トヨタ ウィッシュ

不具合発生箇所

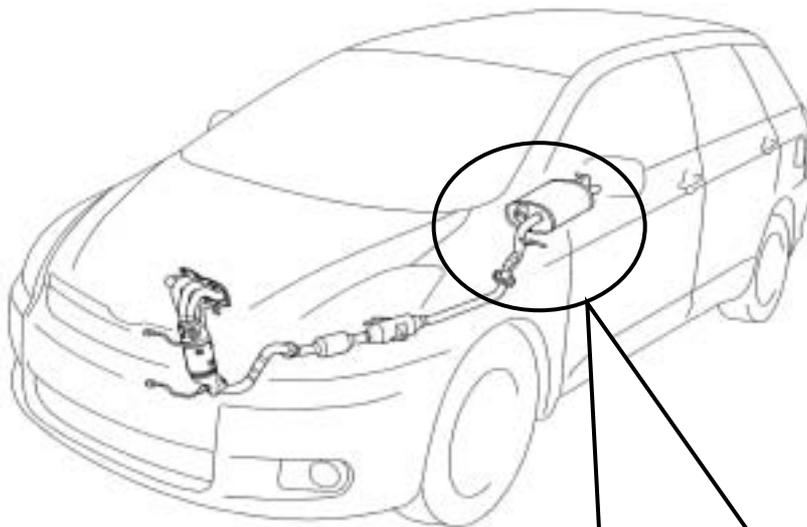
車両への取付はサポートゴムを介している。

マフラーのサポートゴム取付ステーの強度が不足しているため、そのまま使用を続けると、当該ステーの溶接部分に亀裂が発生して破断し、マフラーが垂れ下がり、マフラーが車体（遮熱板）と干渉して異音が発生するおそれがある。

ステー追加

改善の内容：全車両、補強ステーを追加した改善品と交換する。
